MINISTÈRE DES TRANSPORTS

PROJET DE CONSTRUCTION DU NOUVEAU PONT DE L'ÎLE D'ORLÉANS – N° DE DOSSIER 3211- 02-302 AU MELCC

Réponses aux questions pour donner suite aux séances
publiques du 13 et 14 décembre 2021 – 2^e série

2022-01-12

Figure 2 : Modification de la superficie totale de HA considérée pour l'évaluation des impacts

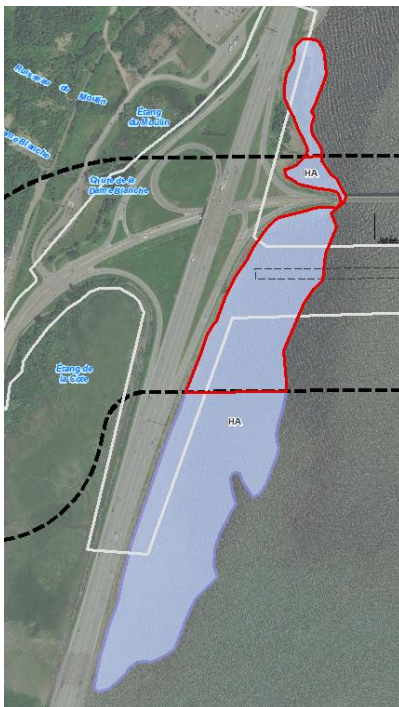
Dans un tableau déposé par le Ministère, les herbiers aquatiques HA et HB ont respectivement des superficies totales de 128 658 m² et 1 855 423 m² (DA3). Dans l'étude d'impact, on indique plutôt des superficies de 18 800 m² et 901 952 m² respectivement (PA3.1, 1 de 2, p. 128, 149 et 150).

Finalement, pour l'herbier aquatique HA, on avance une superficie de 54 689 m² à l'Annexe D « Description du milieu » (PA3.1, 2 de 2, p. 279 PDF). Expliquez ces différences et fournissez les superficies qui doivent être considérées.

La valeur de 901 952 m² correspond à la superficie de l'herbier HB dans la zone d'inventaire des herbiers. Cette zone est identifiée à la carte 6 de l'annexe D de l'étude d'impact sur l'environnement. La superficie totale de l'herbier a été revue à 1 855 423 m² afin d'inclure la portion amont de l'herbier HB (non inventoriée, mais cartographiée par Canards Illimités), en raison des impacts potentiels associés aux effets hydrosédimentaires de la présence des jetées temporaires.

Il en est de même pour l'herbier HA, d'une superficie totale de 54 689 m² dans la zone d'inventaire des herbiers, alors que la valeur de 128 658 m² fournie inclut également sa portion amont (non inventoriée, mais cartographiée par Canards Illimités). Avec l'avancement de la conception du projet, des travaux se sont ajoutés dans le talus de la rive au niveau de l'Île d'Orléans, de sorte qu'il a fallu étendre sa superficie pour l'évaluation des impacts et tenir compte des effets hydrosédimentaires potentiels. Pour ce qui est de la valeur de 18 800 m², il s'agit d'une erreur. Les superficies à considérer sont donc 1 855 423 m² pour HB et 128 658 m² pour HA.

Sur la figure suivante, la zone délimitée en rouge représente les 54 689 m² alors que celle en mauve représente les 128 658 m².

Figure 3 : Carte des aménagements actuels

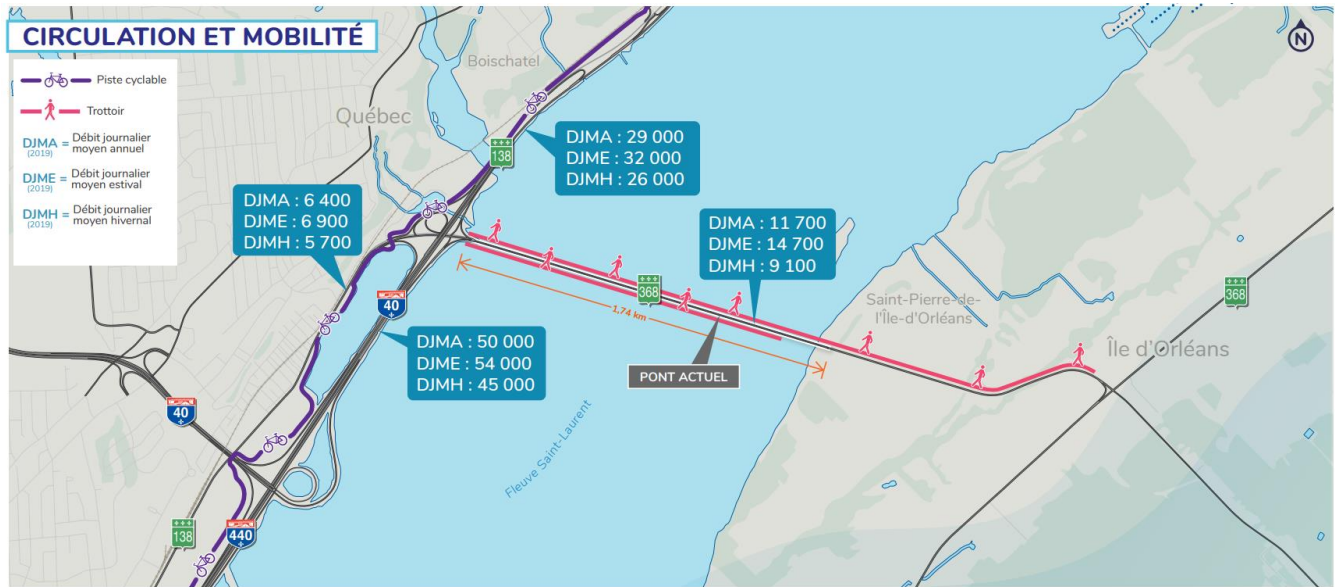
La commission souhaite obtenir de votre part une figure en plan montrant les aménagements actuels sur les approches nord et sud du pont de l'Île-d'Orléans.

Pour la rive sud, il s'agirait de faire ressortir le chemin à emprunter entre le pont et le carrefour de la Côte-du-Pont et du chemin Royal.

Voici une carte des aménagements multifonctionnels actuels¹ sur le pont et les approches :

Sur la rive sud, un trottoir est actuellement disponible sur le côté est de la route du pont jusqu'à quelques mètres de l'intersection avec le chemin Royal. La localisation exacte du trottoir est disponible sur la figure 3.

Figure 4 : Accès cyclopiétons vers le pont en rive nord

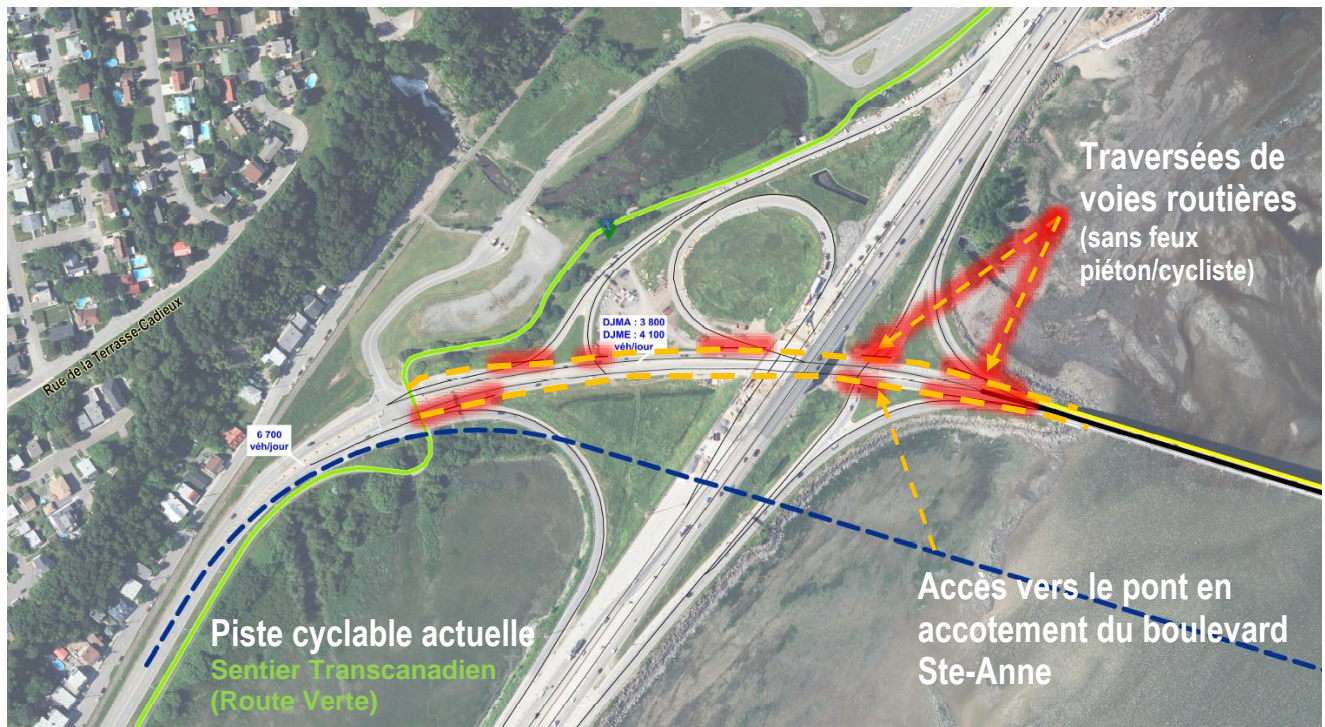
Plus particulièrement pour la rive nord, il s'agirait de bien voir le chemin actuel que doivent prendre les piétons et les cyclistes qui se dirigent vers l'île d'Orléans, notamment à partir du Sentier Transcanadien, ou en arrivent et en faisant ressortir les croisements routiers à traverser.

La figure 4 présente le tracé du sentier Transcanadien et le chemin d'accès pour les usagers actifs qui souhaitent se rendre sur l'île d'Orléans. L'accès se fait par un accotement sur le boulevard Sainte-Anne et implique la traversée des différentes bretelles routières vers l'autoroute 40.
